Aan de leden van de Bestuurlijke Afstem Groep (BAG).

Bergschenhoek, 28.2.2015.

Inpassing A13/A16

Schetsontwerp Rijkswaterstaat Doorsnede snelweg in Schieveen

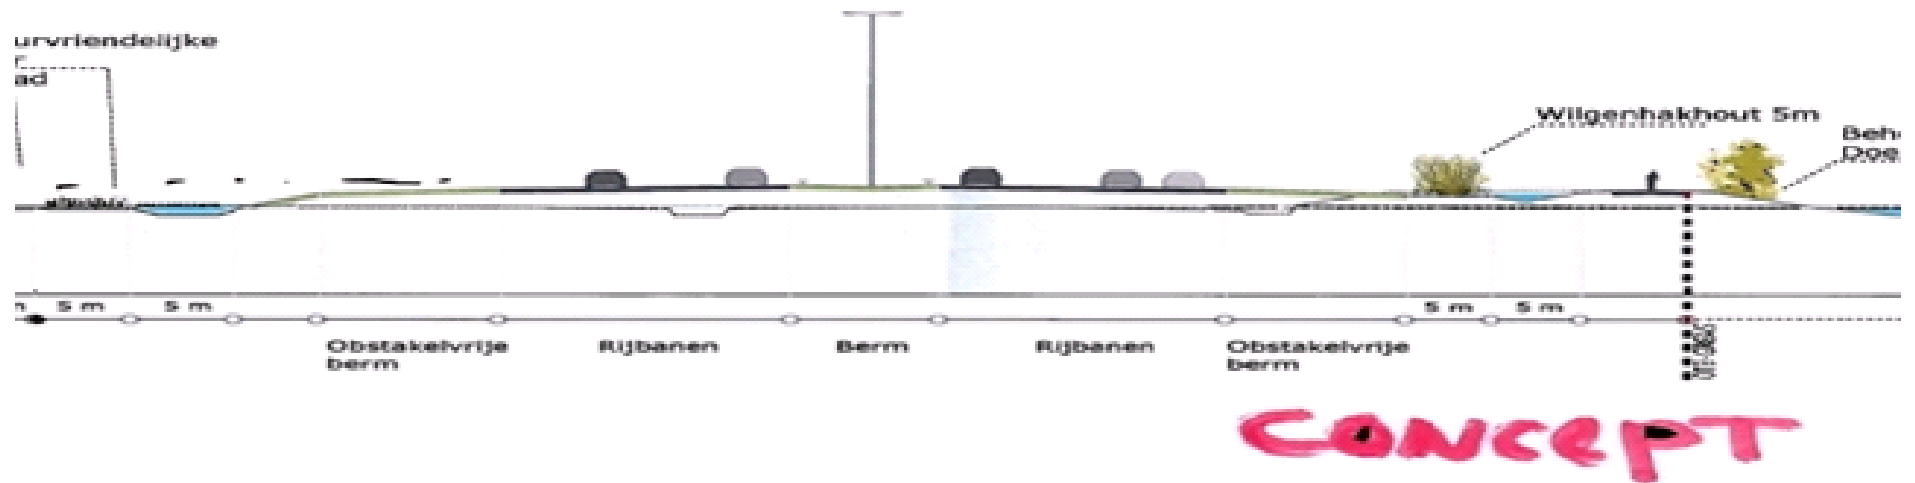
Belangrijkste punt is hier de **inpassing van de weg in Schieveen**, een recreatief weidevogelgebied. Bescherming van de weidevogels staat hier voorop! Een schetsontwerp van RWS geeft aan dat de weg aangelegd moet worden op het dijkniveau van de Doenkade. Waarom vragen wij! De Doenkade is in z'n geheel nodig om een fietspad annex calamiteitenroute aan te leggen en kan weer ingericht

worden als historische landscheidingsdijk, aan beide zijden omzoomd door elzen en wilgen. Er naast kunnen 1,5 à 2 meter lager de rijbanen van de snelweg aangelegd worden op polderniveau. *Want waarom zouden de rijbanen van de snelweg hoger moeten liggen dan de start- en landingsbanen van het vliegveld?* Door lager aan te leggen op polderniveau over ongeveer 1,5 km wordt een immense hoeveelheid suppletie materiaal (100.000 à 150.000 kbm ?) bespaard en voorkom je de bijpassende vrachtwagenbewegingen. De weg moet aan de polderzijde gescheiden worden van polder Schieveen door een simpele met struiken beplante aarden wal van 2 meter hoog die er voor zorgt dat de onrust van de snelweg (licht en beweging) veel minder dominant aanwezig is (jaarrond!) en er ook voor zorgt dat vogels gedwongen worden de weg op hoogte te passeren. Aansluitend daaraan helpt ook de aanleg van een hakhoutzone. Ter verduidelijking sluiten wij een korte geïmproviseerde presentatie bij.

Rijbanen op polderniveau betekent +/- 2 meter lager dan niveau Doenkade/Fietspad –
Beplante aarden wal links (2 meter hoog) scheidt rijbanen van de weidevogel polder. Dit ontwerp bespaart enorme hoeveelheid zand.
